Un atelier trop grand et mal agencé !

L'exploitation dont le plan de fromagerie est présenté ci-dessus transforme 150 000 litres de lait de vache avec un objectif de transformation de 300 à 400 000 litres.

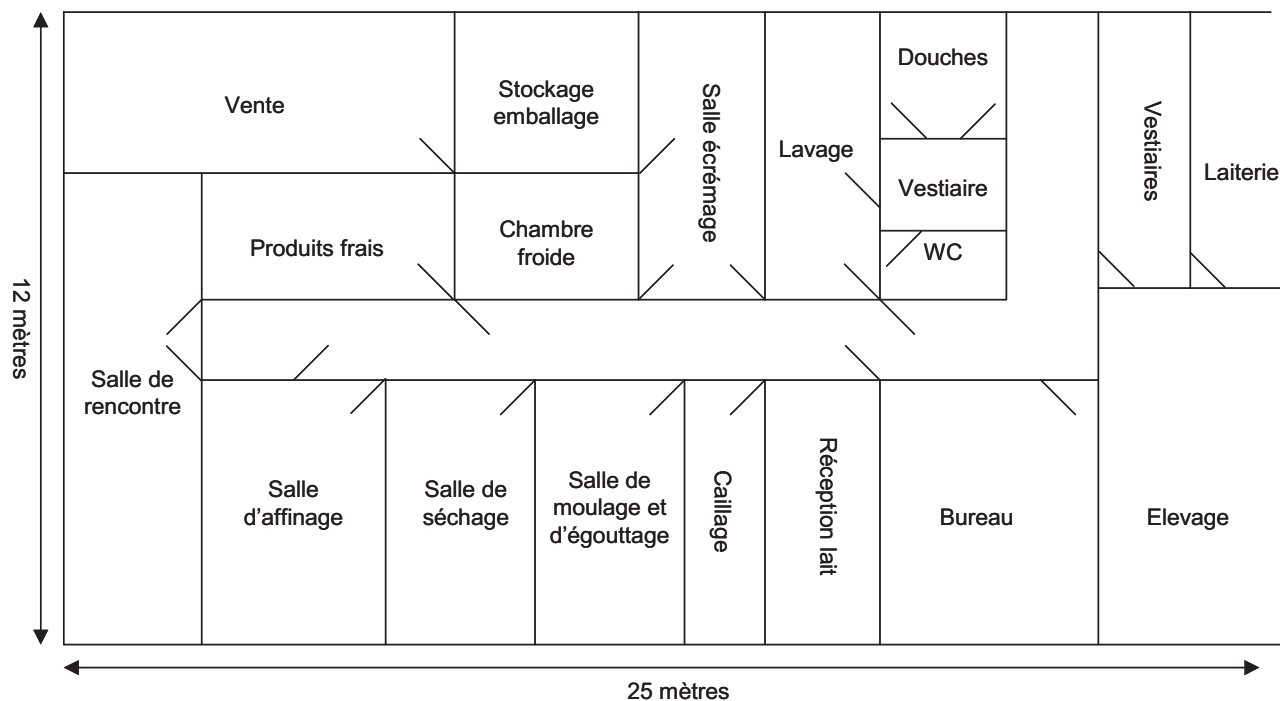
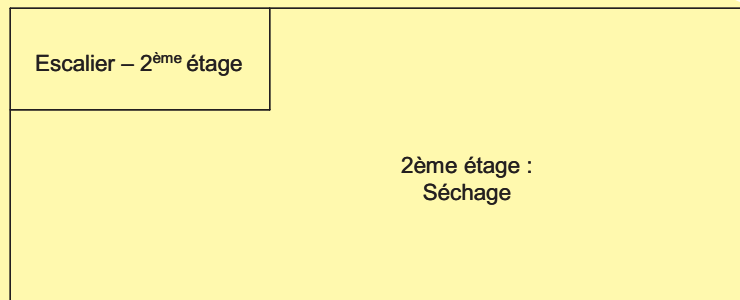
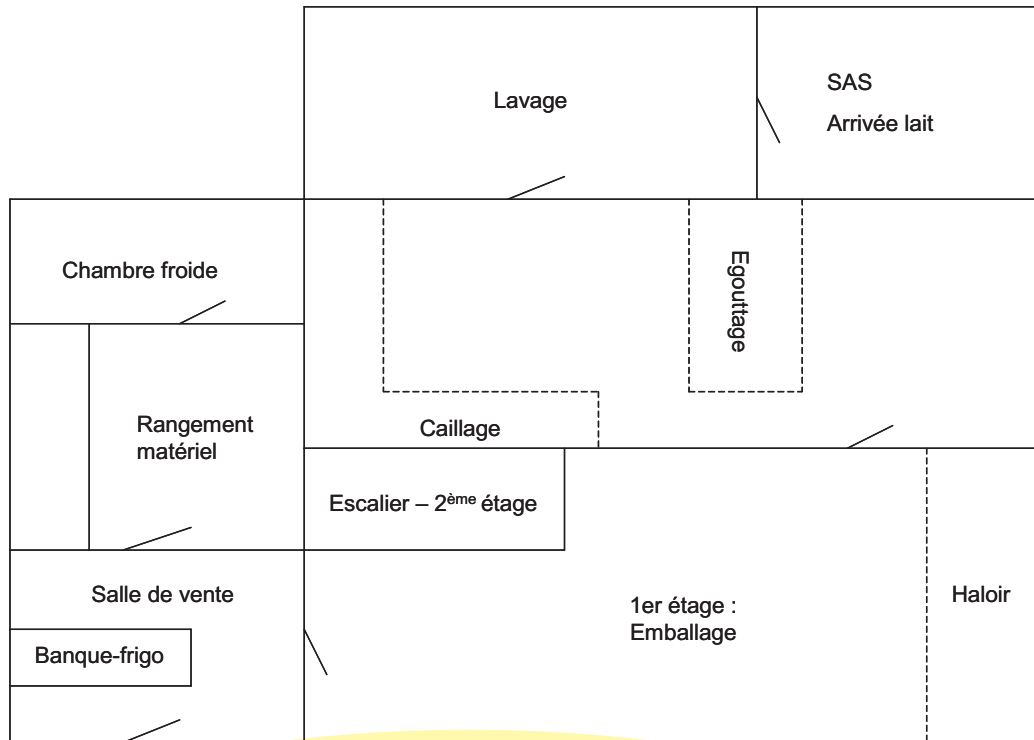
L'atelier conçu selon ce plan est beaucoup trop grand et donc trop coûteux, ce qui engendre des difficultés économiques au sein de cette exploitation.

De plus, le séchoir, le hâloir ne fonctionnent pas car ils sont sur-dimensionnés par rapport au nombre de fromages produits. Par ailleurs, une personne est employée à plein temps pour nettoyer l'atelier !

Le lait arrive par le SAS par des bidons puis est acheminé vers la salle de caillage par la laverie.

Les fromages prennent le monte charge pour être séchés puis redescendent pour être affinés... et la fromagère les porte alors ensuite dans la chambre froide.

Les inconvénients de cet atelier : beaucoup de marche et beaucoup de portage !

- Dimensionner sur 150 000 l et prévoir les évolutions possibles (surfaces à prévoir mais non aménagées)
- Regrouper les opérations écrémage et fabrication de produits laitiers frais dans la même pièce
- Regrouper les salles de caillage et de moulage/égouttage
- Réduire la largeur du couloir
- Prévoir un emplacement plus central pour le lavage
- Rapprocher la chambre froide de la salle de vente
- Rapprocher la laiterie de la salle de moulage
- Placer le bureau à l'endroit du grand vestiaire
- Par ailleurs, y a-t'il vraiment une utilité à avoir une salle de rencontre ?

On regroupe en bas toute la fabrication et on place en haut le stockage de l'emballage.

L'air extérieur est utilisé pour sécher les fromages. On peut imaginer d'installer un système performant de séchage à la place du haloir (car moins de place qu'à l'étage). Le haloir serait alors positionné à la place de la zone de rangement du matériel. Il faut alors stocker le matériel au deuxième étage (non utilisé tous les jours).

Portes mal disposées...

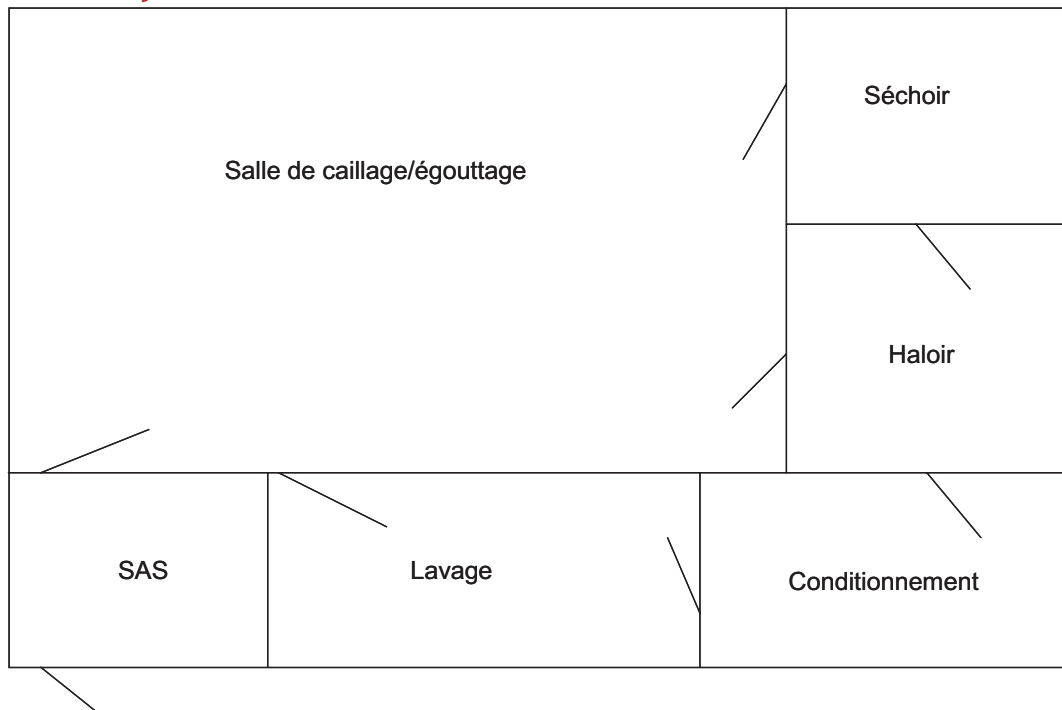
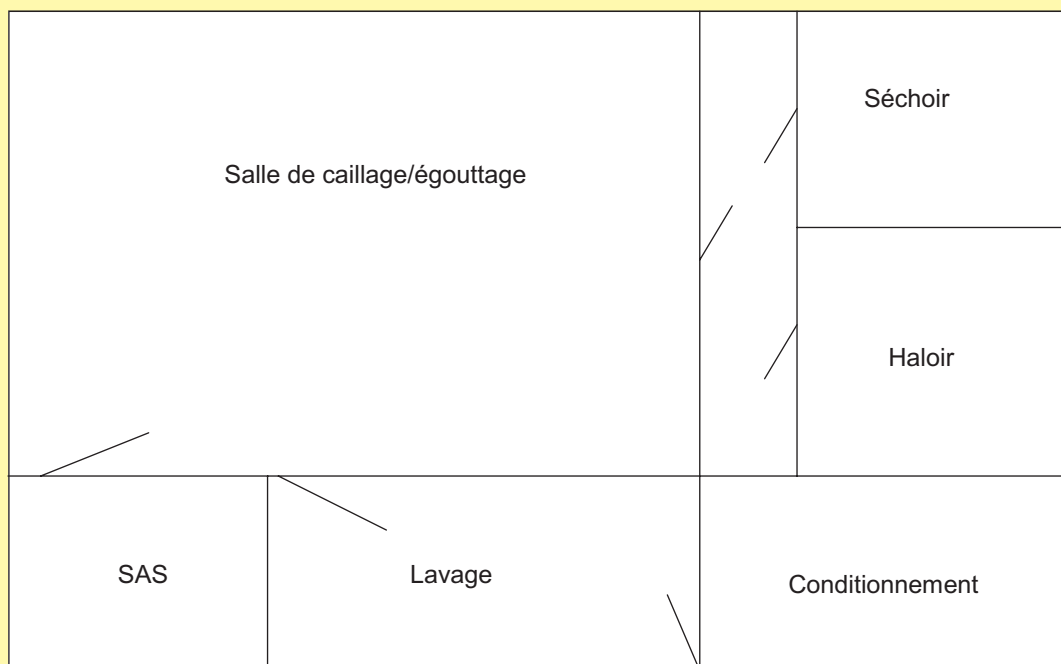
Des salles nécessitant des ambiances très différentes communiquent directement entre elles et les portes sont mal disposées. Ceci a pour conséquence de diminuer la place dans le haloir, de conduire à des problèmes de condensation au niveau de la porte. De plus, l'ambiance de la fromagerie est moins bien maîtrisée (pouvant par exemple conduire à des problèmes de mucor ou de bleu).

Il faudrait introduire un couloir entre la salle de fabrication et le séchoir, le haloir (cf plan ci-dessous). Les portes inutiles sont remplacées par des panneaux.

Il faudrait également enlever la porte entre le couloir et la salle de conditionnement.

Local mal agencé

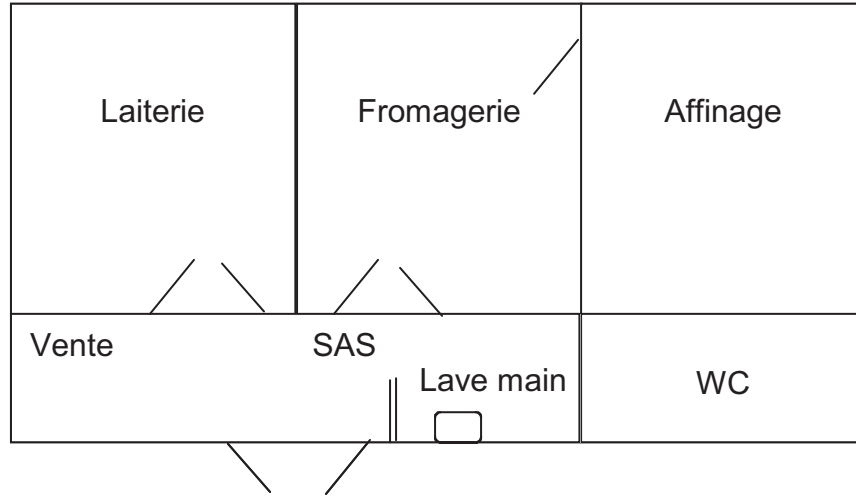
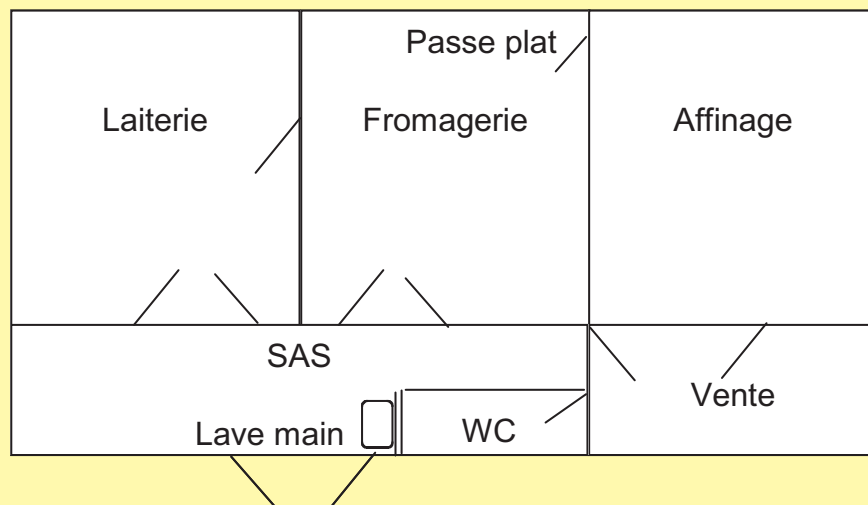
Cette fromagerie présente trop de croisements dans les circuits :

- les échanges sont directs entre la fromagerie (20° C) et l'affinage (12° C) : maîtrise difficile des ambiances,
- la présence d'un salarié nécessite le maintien des WC,
- le lave main n'est pas facile d'accès,
- les cloisons intérieures sont en panneaux.

Pour passer les fromages de la fromagerie à l'affinage, on les passe désormais par le passe plat qui limite les échanges. Il y a par ailleurs une communication directe entre la laiterie et la fromagerie.
